ICARO DIECISIETE SAS
Estación de Servicio de Aviación "Icaro 17"
MUNICIPIO DE CHACHAGUI

RESOLUCIÓN No. _____

Por medio de la cual se Otorga un Permiso de Vertimientos

Que una vez efectuada la visita el **26 de diciembre de 2025** tal como consta en el **Informe Técnico No. IT-116/2026 del 15 de abril de 2026** y evaluada la documentación aportada, el Equipo Técnico de la Subdirección de Conocimiento y Evaluación Ambiental de **CORPONARIÑO** emitió el **Concepto Técnico No. CT-301/2026 del 15 de abril de 2026**, donde conceptuó:

Imagen 2. Registro Fotográfico.

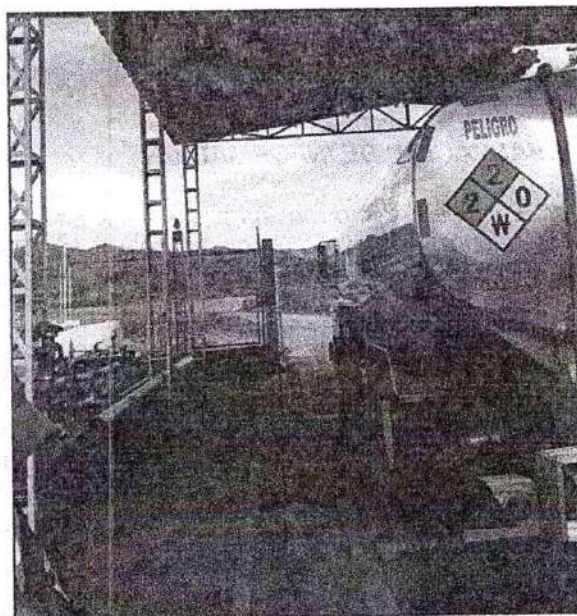
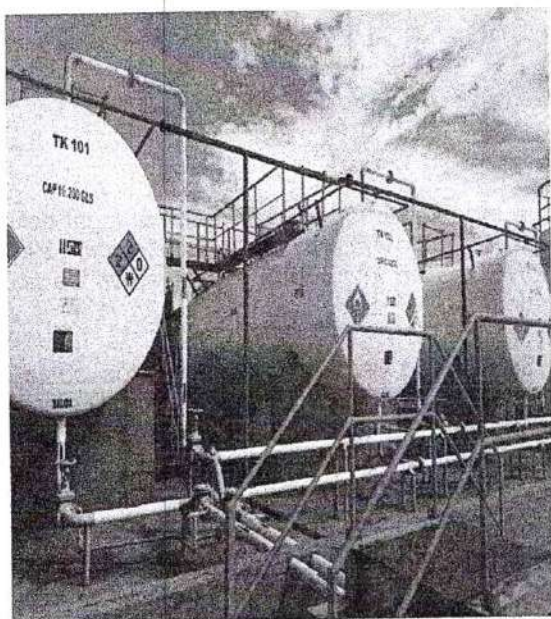
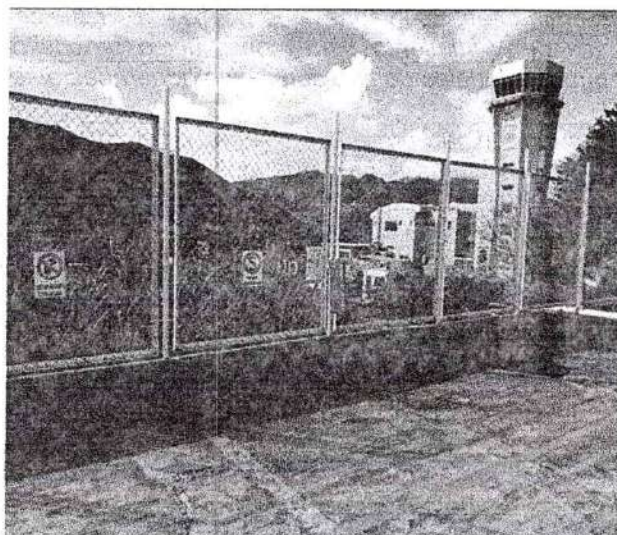
- La disposición final de las aguas residuales domésticas generadas por el proyecto se realizará mediante vertimiento al suelo previo tratamiento, conforme a lo establecido en el diseño del sistema de tratamiento implementado. A continuación, se presenta el registro fotográfico suministrada por parte de la consultora, el cual evidencia las condiciones del sitio y el estado actual de las instalaciones.
